Изменение № 1 ГОСТ 26998—86 Дюбели полиамидные для строительства. Технические условия

Утверждено и введено в действие Постановлением Государственного строительного комитета СССР от 06.08.90 № 68

Дата введения 01.01.91

Таблица 2

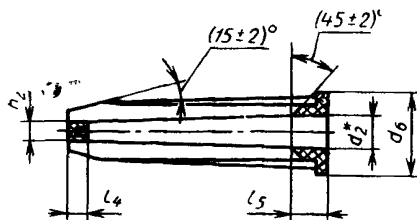
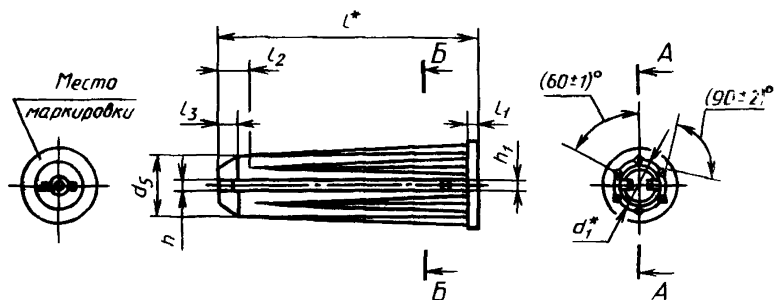
Пункт 1.3. Таблицу 2 и чертеж изложить в новой редакции:

Тип любеля	l $\pm 0,5$	l_1 $-0,3$	l_2 $\pm 0,3$	l_3 $\pm 0,8$	l_4	l_5 $-0,3$	h	h_1
25—4—6У3 25—4—6Т3	25	0,7	3,5	2,8	2,0	3,5	0,7	$0,5^{+0,2}$
35—5—8У3 35—5—8Т3	35	1,5	5,0	3,6	3,0	5,0	1,0	0,8
45—5—8У3 45—5—8Т3	45

Тип дюбеля	h_0	d	d_1	d_2	d_3	d_4	d_5	d_6
25—4—6УЗ 25—4—6ТЗ	2,0	7,0	6,2	$4,3 \pm 0,2$	$4,5_{-0,3}$	1,5	6,0	9,0
35—5—8УЗ 35—5—8ТЗ	2,5	9,5	8,2	$5,6 \pm 0,2$	$6,0_{-0,3}$	2,0	8,0	11,0
45—5—8УЗ 45—5—8ТЗ

Примечание. Неуказанные предельные отклонения размеров:

$$\pm t_2; -t_2; \pm \frac{t_2}{2}.$$

Примечания:

1. Лицевые радиусы 0,5 мм.

2. Размеры, не отмеченные знаком *, обеспечить инструментом.
